**Objet :** Approbation de la modification simplifiée n° 3 du Plan Local d'Urbanisme.

# MODIFICATION SIMPLIFIEE N°3 DU PLAN LOCAL D'URBANISME DE METZ

## Notice de présentation

Amendement au projet de modification  
simplifiée n°3

MODIFICATION SIMPLIFIEE N°3 DU PLU  
**Règlement /// Titre III ///Zone 1AUS /// EXTRAIT**  
**SITUATION ACTUELLE**

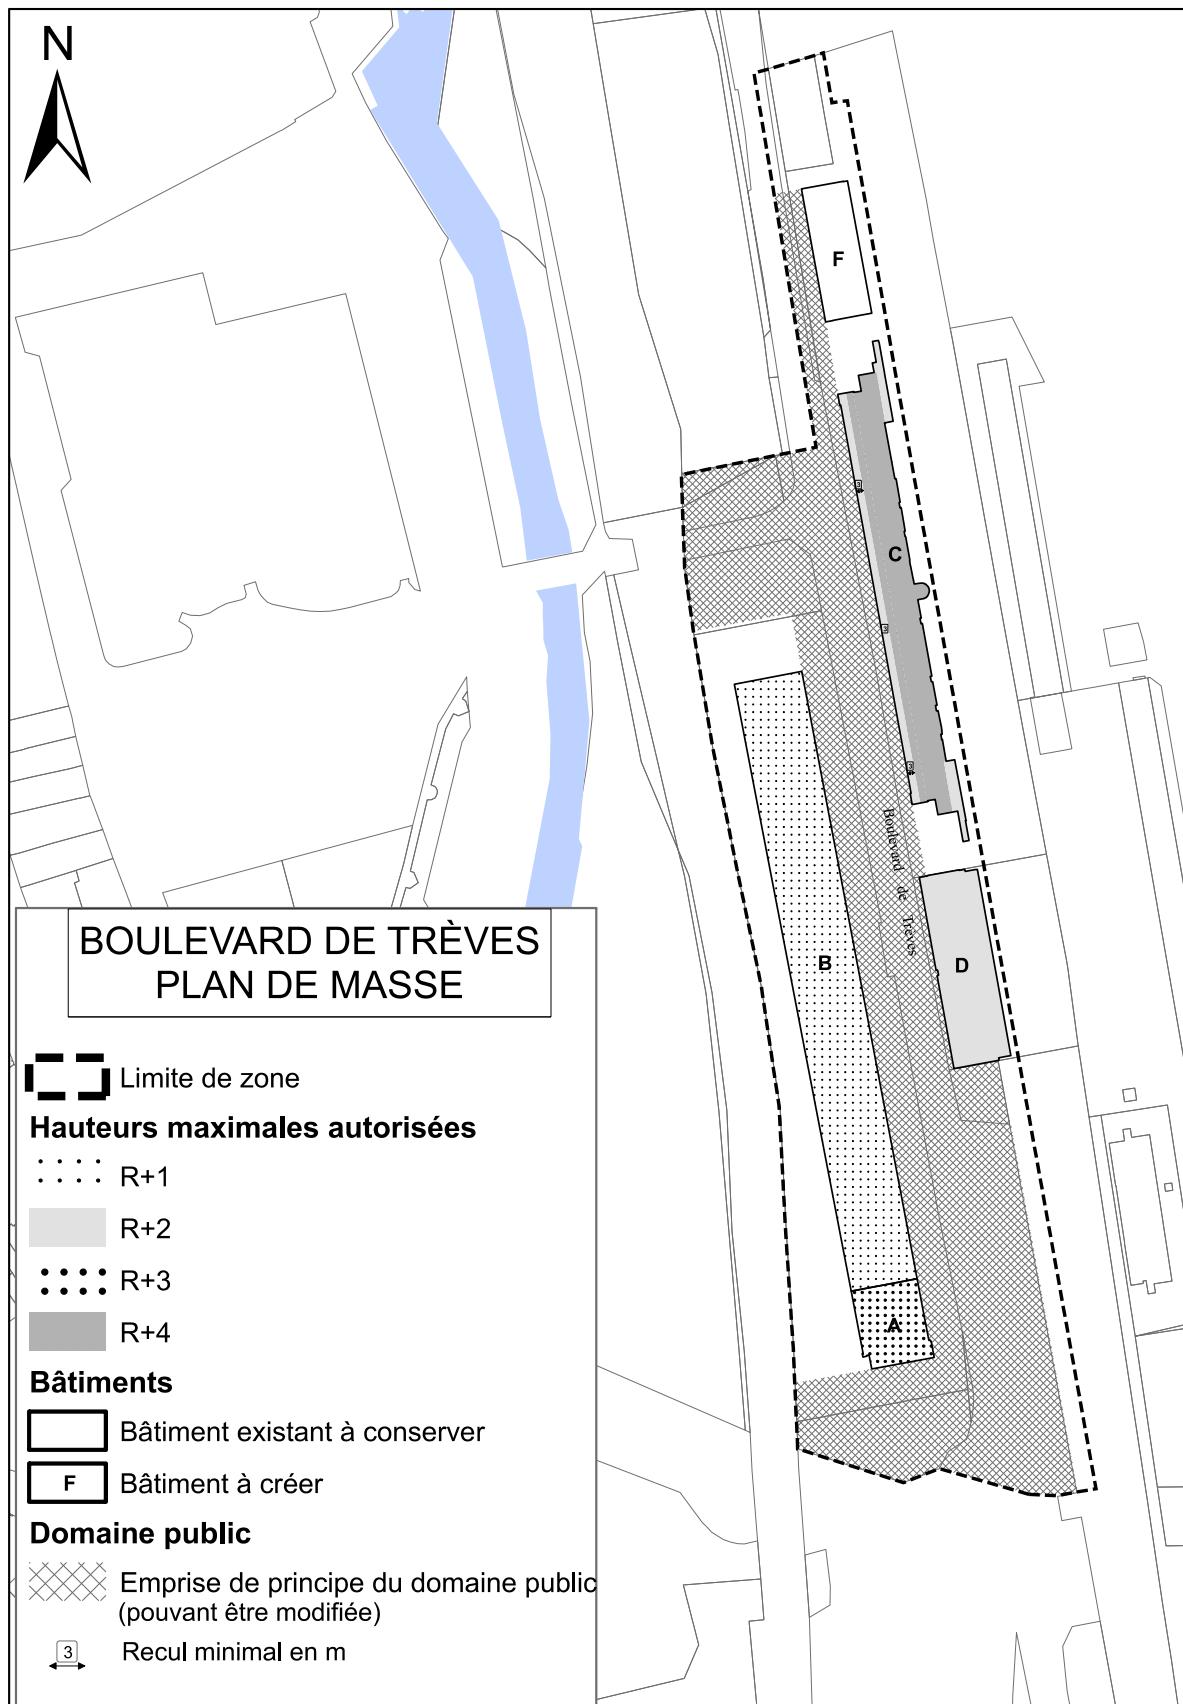
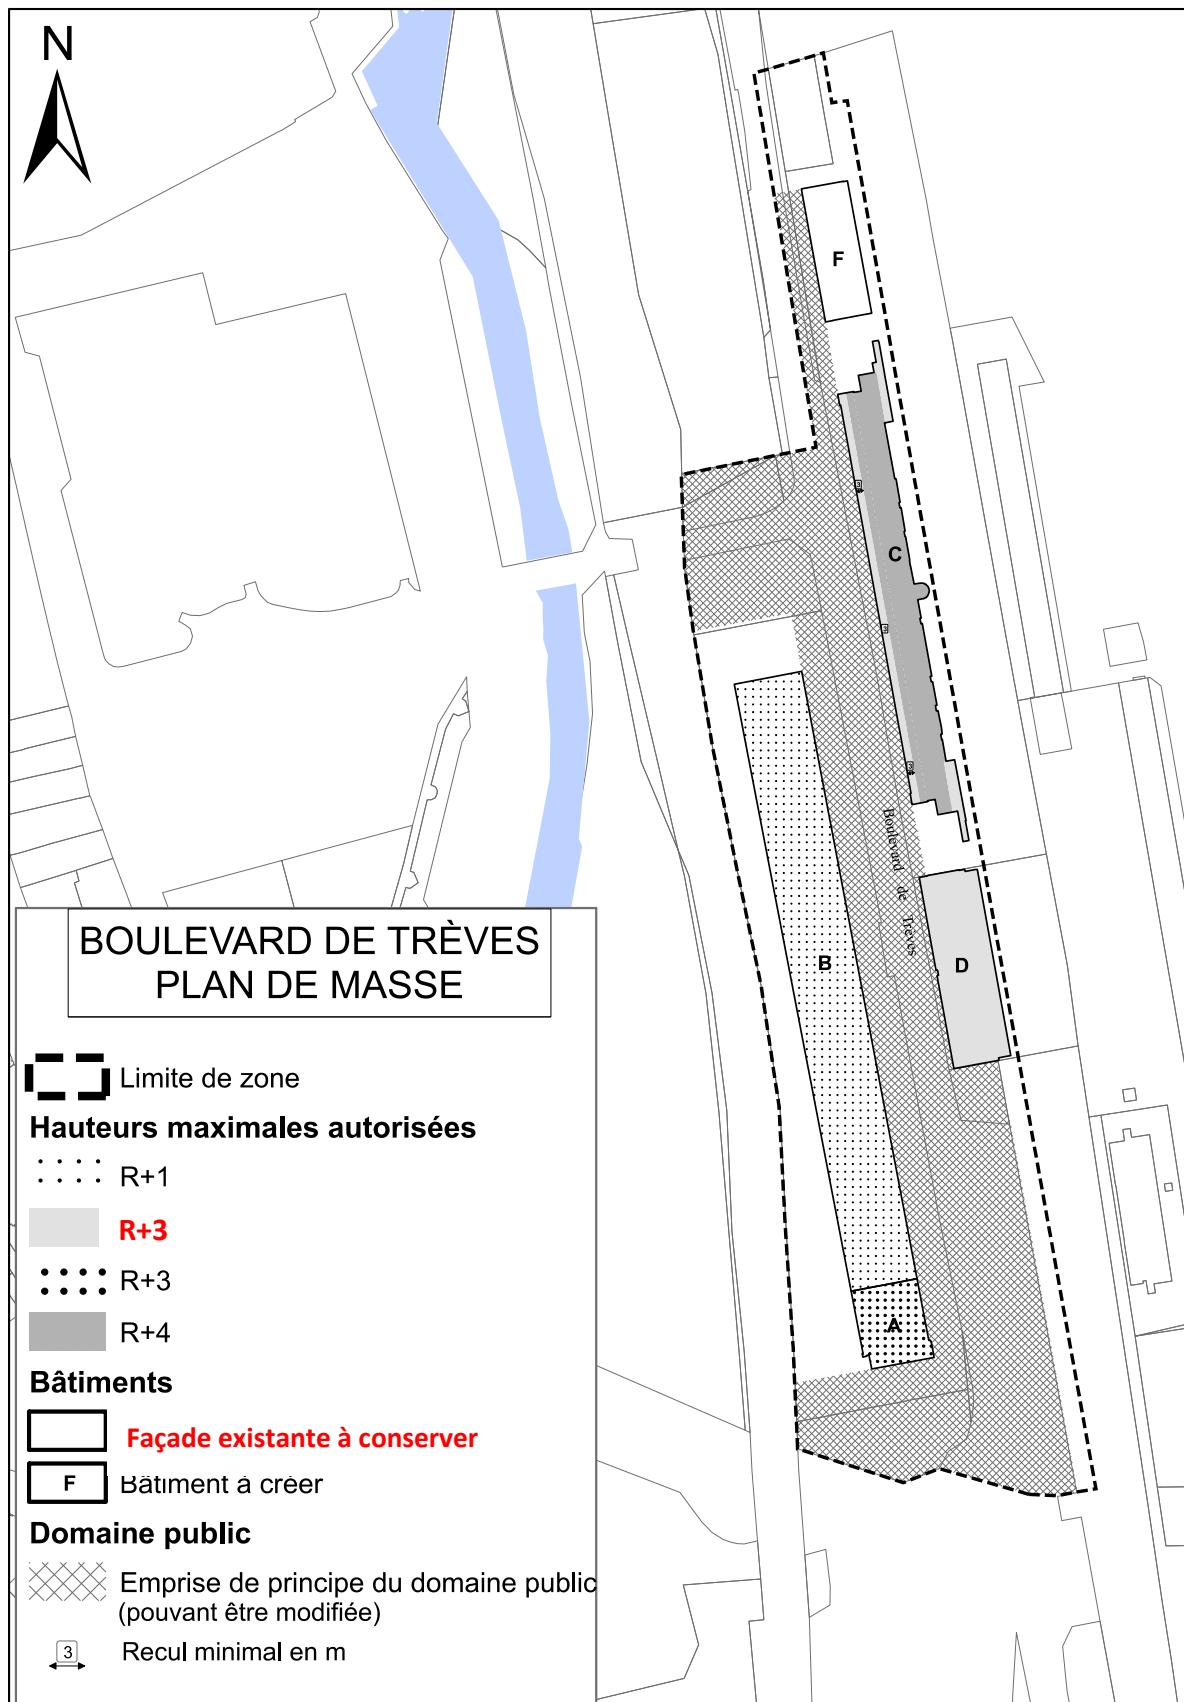
La modification du nombre d'étages pour le bâtiment D nécessite donc une adaptation du plan masse contenu dans le règlement écrit:

- a. Le plan masse relatif à la zone 1AUS du boulevard de Trèves ne permet pas la réalisation de trois étages en ce qui concerne le bâtiment D → Il s'agira ici de modifier le plan masse du règlement, afin que le bâtiment D puisse faire l'objet d'un R+3.**

- a. Modification du plan masse relatif à la zone 1AUS du Boulevard de Trèves, afin de permettre la réalisation d'un R+3 pour le bâtiment D, tout en respectant la façade et la hauteur existantes.**

Règlement graphique /// Planche n°8 /// EXTRAIT

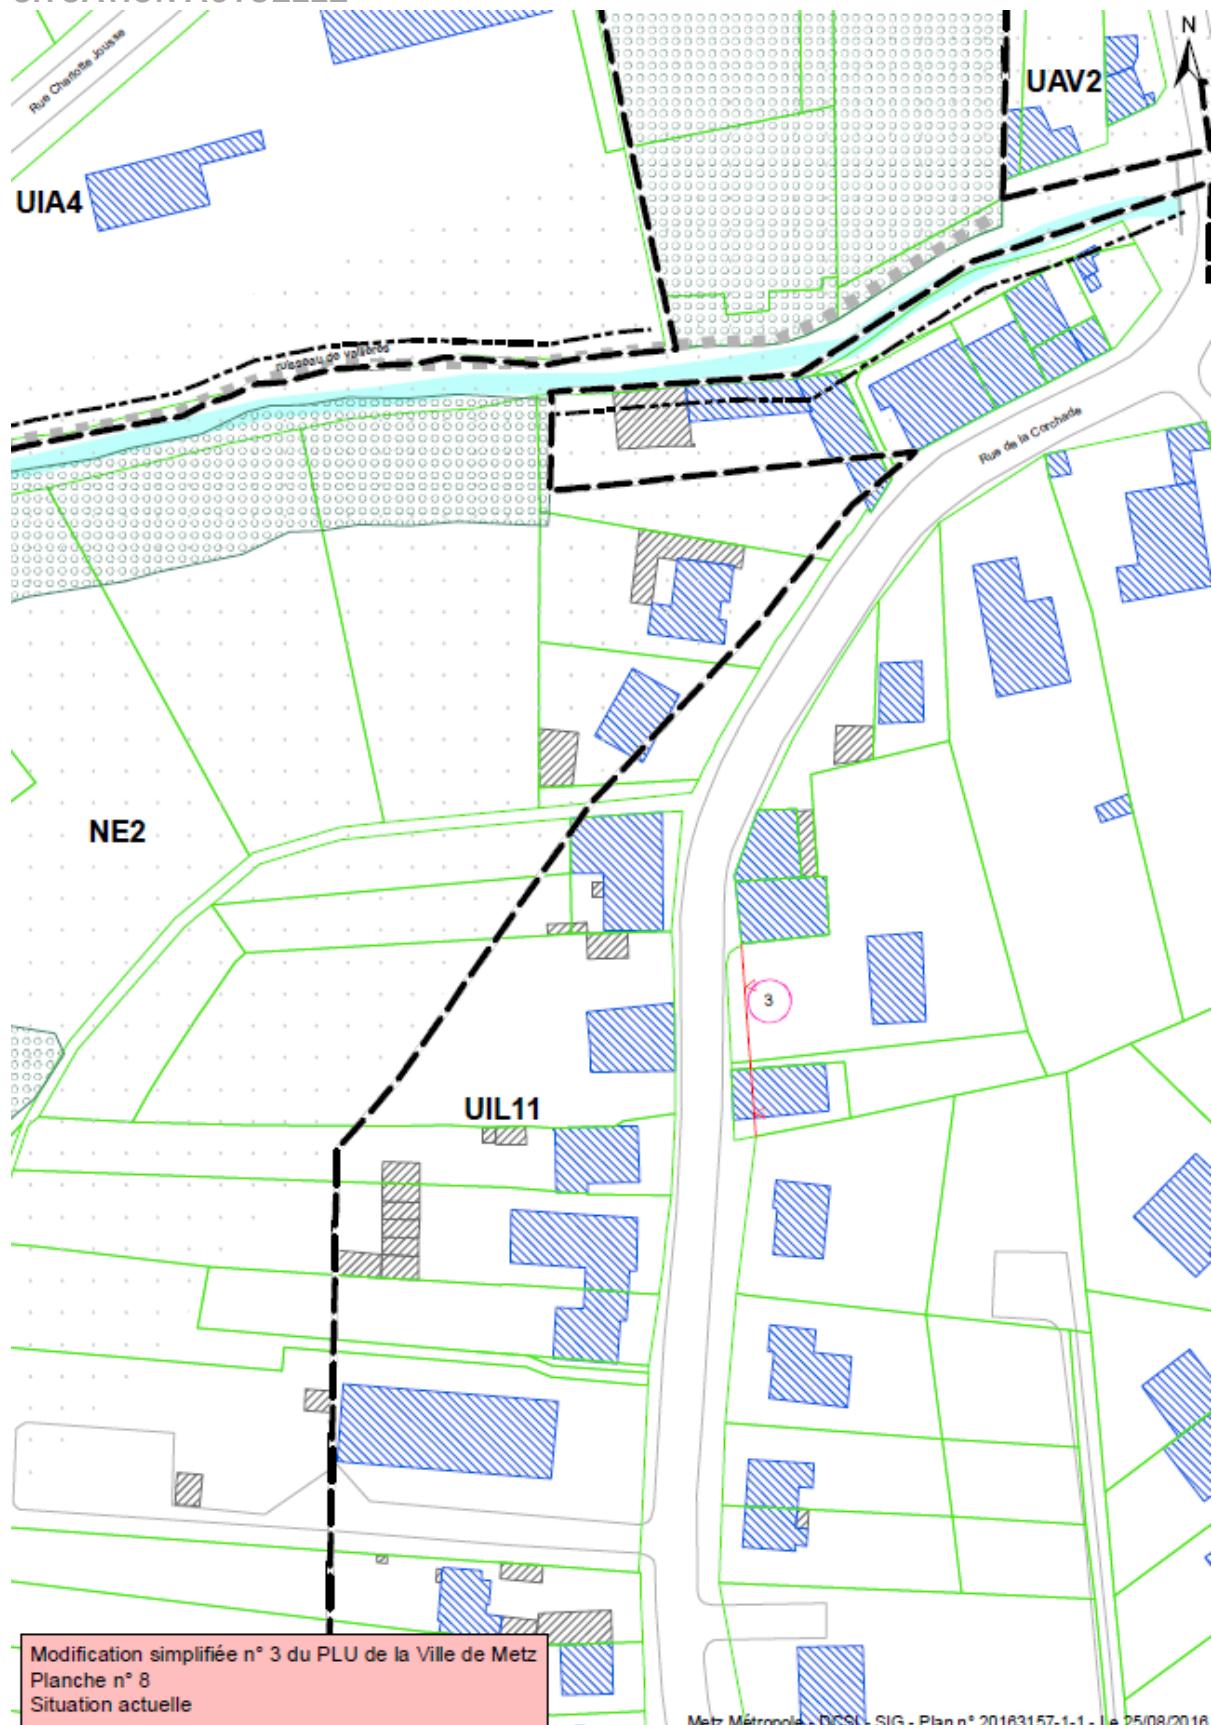
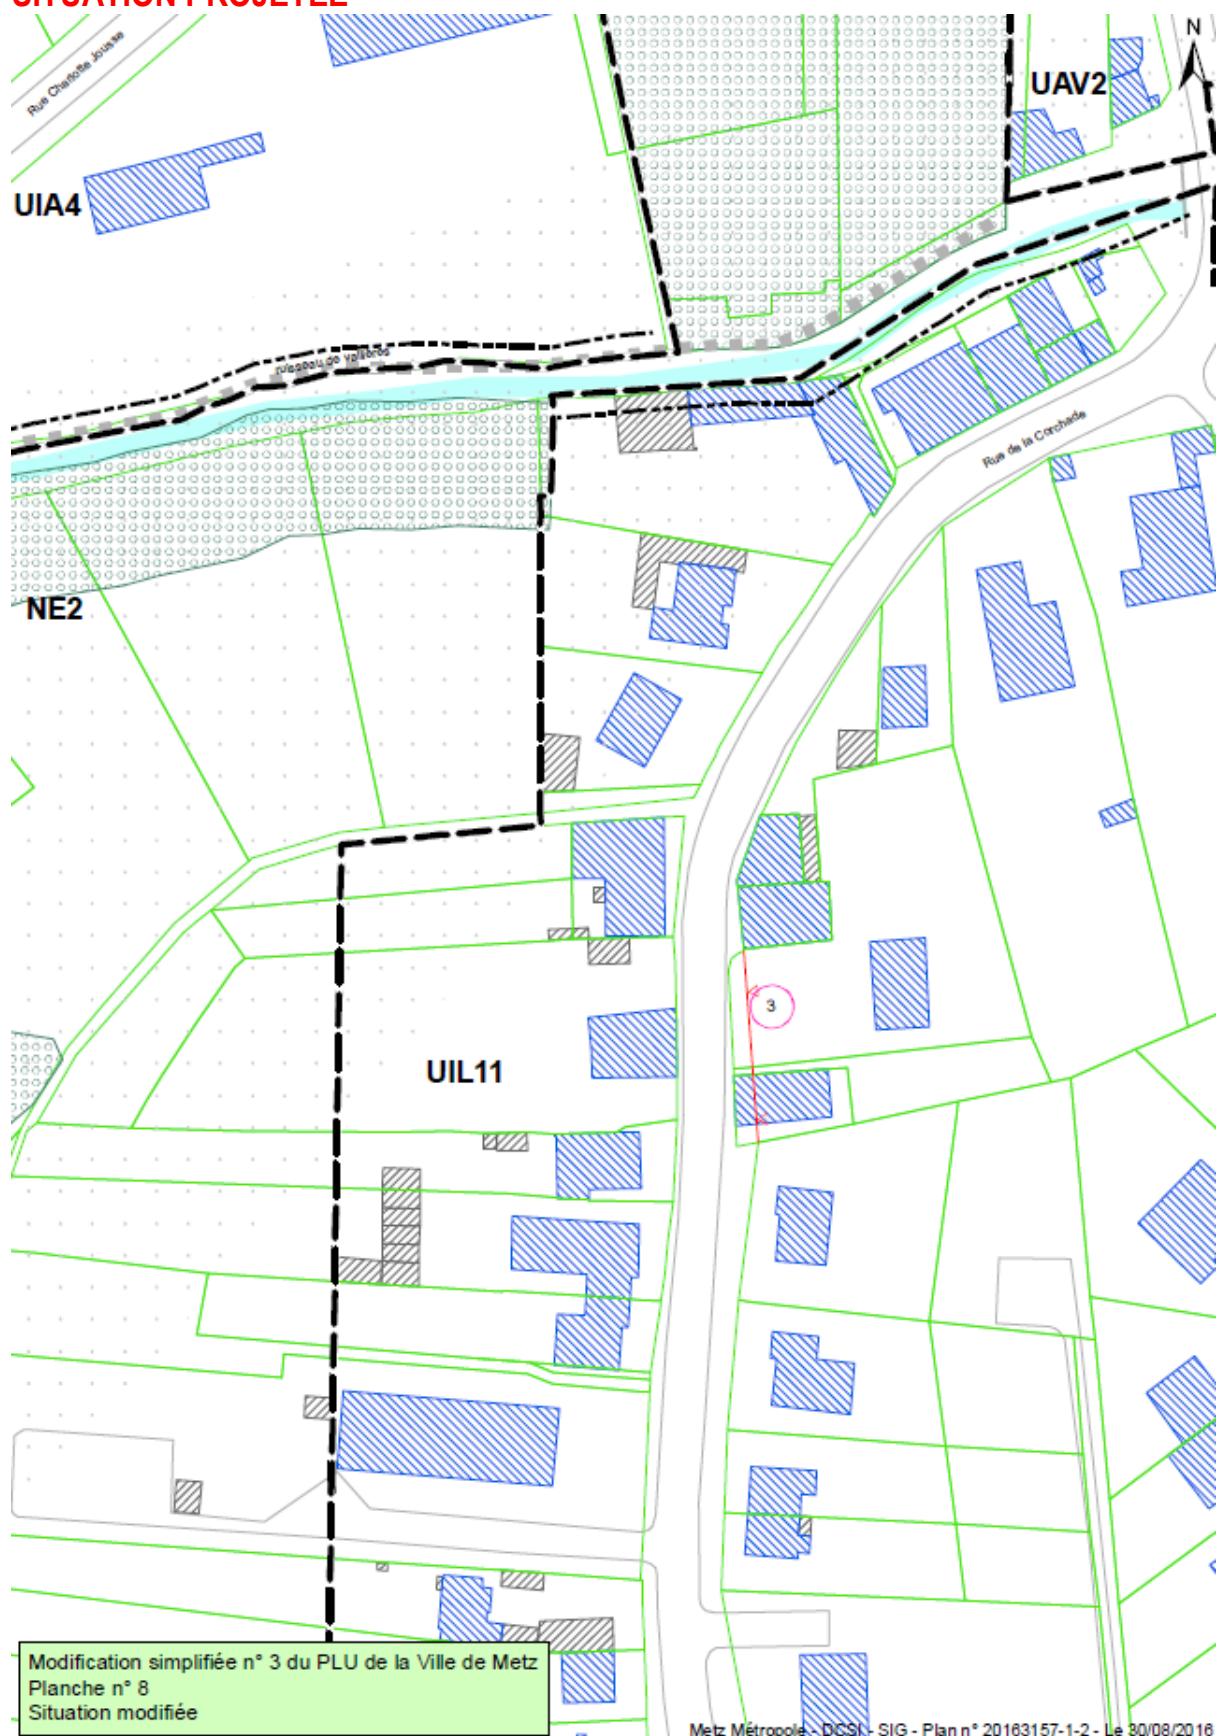
- a. Classement injustifié en zone naturelle de plusieurs parcelles qui se trouvaient en zone urbaine lors du passage du POS en PLU → **Il s'agira ici de corriger cette erreur matérielle de zonage en reclassant les parcelles concernées en zone UIL11.**

La Direction Départementale des Territoires a été consultée en tant que personne publique associée. Par courrier du 28/11/2016, la DDT considère que nous ne sommes pas en mesure de justifier par des documents intermédiaires de travail datant de 2008 ou d'avant que l'intention lors de l'élaboration du PLU n'était pas de modifier le périmètre dont il est question dans cette modification simplifiée (la seule référence au document précédent, le POS n'est pas suffisante).

- a. **Rectification d'une erreur matérielle de zonage par le reclassement de plusieurs parcelles, actuellement en zone NE2, en zone UIL11.**

**POUR REPONDRE A CES ENJEUX, LE PRESENT PROJET DE MODIFICATION PROPOSE DE RETIRER CE POINT DE LA MODIFICATION SIMPLIFIEE N°3**
